# 地下水・雨水等流入量及び貯蔵量増加量の 評価見直しについて

2018年03月01日

東京電力ホールディングス株式会社

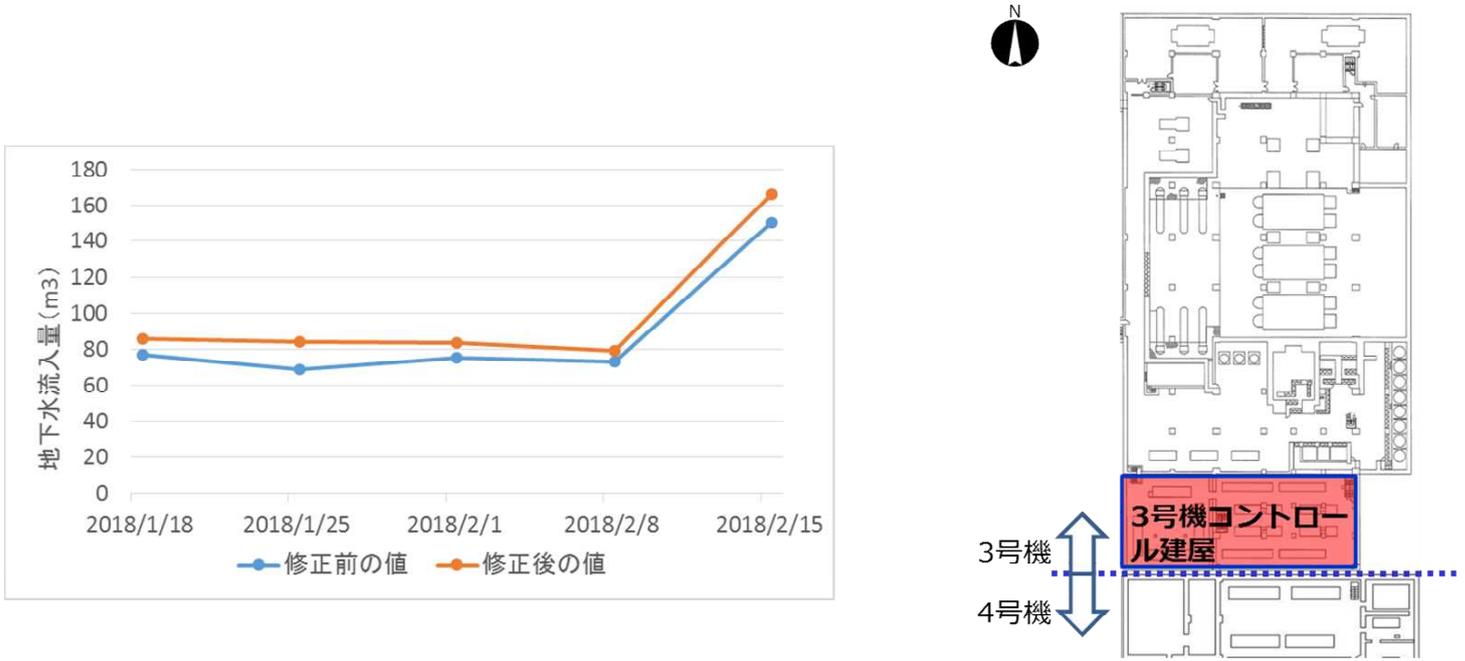
- 1～4号機建屋、プロセス主建屋、HTI建屋等への「地下水・雨水等流入量」評価及び汚染水の「貯蔵量増加量」評価について、以下の①②の通り変更・修正を行う
  - ① 2017年12月25日にタービン建屋水位を最下階中間部以下に低下後、複数の残水エリアを確認している。このうち、3号機コントロール建屋については、1月16日の排水開始後に水位上昇を確認したことから、地下水流入量の評価対象に含める変更を行う
    - ✓ 1日あたりの地下水流入量は、約10m<sup>3</sup>
  - ② 『廃炉・汚染水対策チーム会合 事務局会議（第50回）』（2018年2月1日開催）で示した「貯蔵量増加量」評価において、SARRY逆洗水を「貯蔵量増加量」に加味していたことが誤りであり、修正を行う
    - ✓ H29年平均237m<sup>3</sup>/日を235m<sup>3</sup>/日へ修正
    - ✓ SARRY逆洗は、SARRY処理後のSPT（B）の水を用いてSARRY吸着塔を逆洗し、プロセス主建屋へ排出するため、「貯蔵量増加量」に加える必要はない
